Brandveiligheid Schuttevaerkade Zwolle

project Slokker Vastgoed/Schuttevaerkade Zwolle
betreft Reactie op opmerkingen bevoegd gezag
versie 001
auteur A. (Arno) Bongers
contactpersoon R.P.W. (Ronald) Oldengarm
e-mail/telefoon ol@dgm.nl/088 346 77 02

Reactie op opmerkingen bevoegd gezag

figuur 1: inzetdiepte zonder rekening te houden met doorgangen in schermen

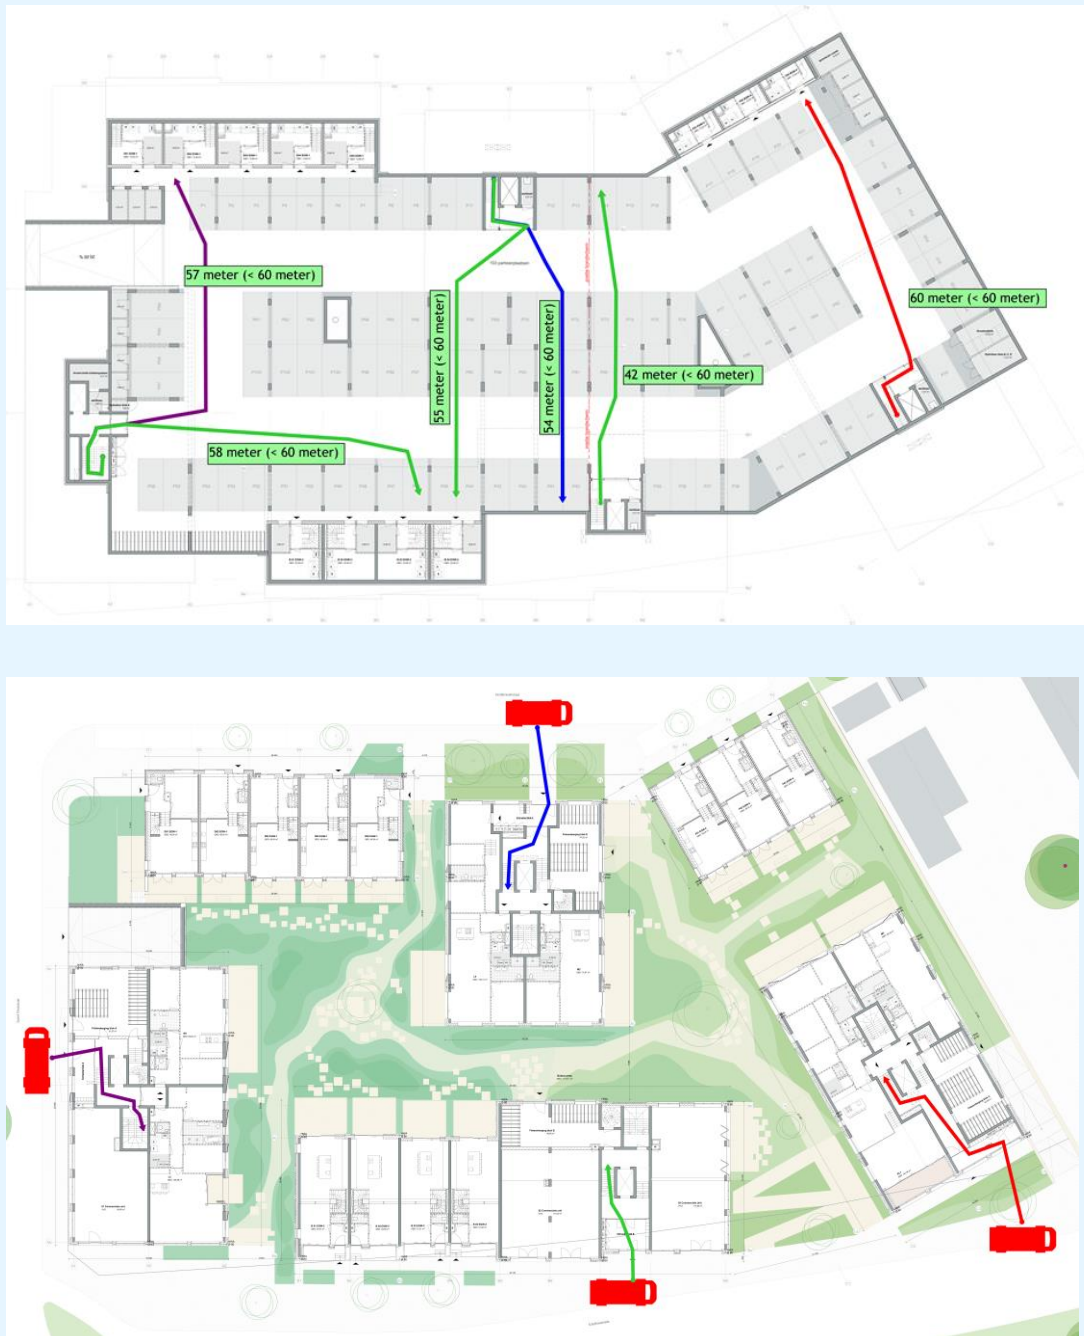
Figuur 2: 60 meter: plus afstand tot voertuig. Hoe zit dat met de inzetdiepte, dwars door het 60 minuten scherm heen? Lijnen staan niet juist.

DGMR: ook wanneer er geen rekening gehouden wordt met geen aanwezigheid van doorgangen in de schermen, wordt er ruimschoots voldaan aan een maximale inzetdiepte van 60 meter.

Zie onderstaande figuren:
